改善箇所説明図

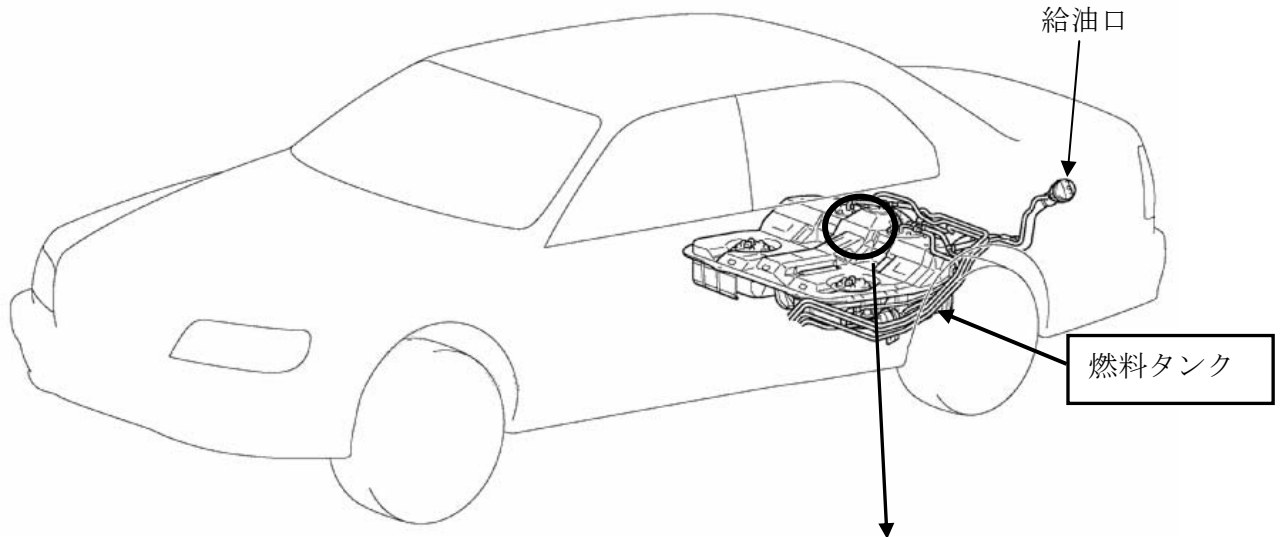
基準不適合発生箇所

設計指示値を超えて製造された燃料タンクを組み付けたため、燃料タンク上面と車体との隙間が規定値より大きくなるものがあり、燃料タンク内の圧力の変化により異常に変形するものがある。そのため、そのままの状態で使用を続けると、燃料タンク上部に亀裂が発生し、最悪の場合、燃料を満タンにすると燃料が漏れるおそれがある。

改善の内容

全車両、燃料タンクを対策品と交換の上、車体フロアとの隙間を規定値以内に調整する。

注： 内は交換部品を示す。

識別：ヒューエルリッドのヒンジ部に白色または黄色のペイントを塗布する。
